Uw brief/mail van:	19 maart 2020	Ons kenmerk:	164187
Uw kenmerk:	69556	Contactpersoon:	A.T. Molenaar
Betreft:	Reactie Vervoerplan RET 2021	Team:	Verkeer en Mobiliteit
		Telefoonnummer:	14 0180
		Datum:	15 mei 2020

Ontwikkelvisie HOV Rotterdam-Ridderkerk-Drechtsteden aandachtspunt voor komende jaren

Lijnvoering 290 (Zuidplein – Donkersloot)

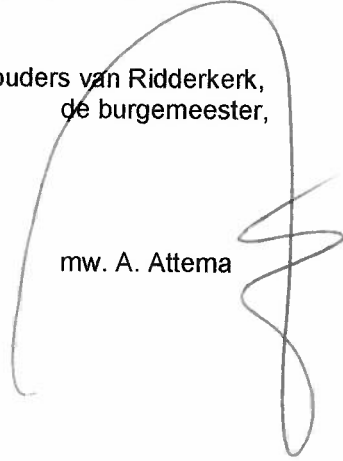
Ter voorbereiding op het RET vervoerplan is er overleg geweest tussen de RET en de gemeente Ridderkerk over de lijnvoering van lijn 290 (Zuidplein – Donkersloot). Op dit moment rijdt lijn 290 een kronkelige route naar het eindpunt op Donkersloot en weer terug. Als reactie op het voorstel van de RET hebben wij aangegeven dat met een kleine aanpassing van de route van lijn 290 een rondrit door Donkersloot gemaakt kan worden waarbij tijd en voertuigkilometers kunnen worden bespaard. Naar aanleiding van onze reactie hierop heeft de RET aangegeven om toch geen aanpassingen door de voeren. Niettemin zien wij voordelen in ons voorstel. Wij willen de RET vragen deze aanpassing alsnog in het vervoerplan op te nemen.
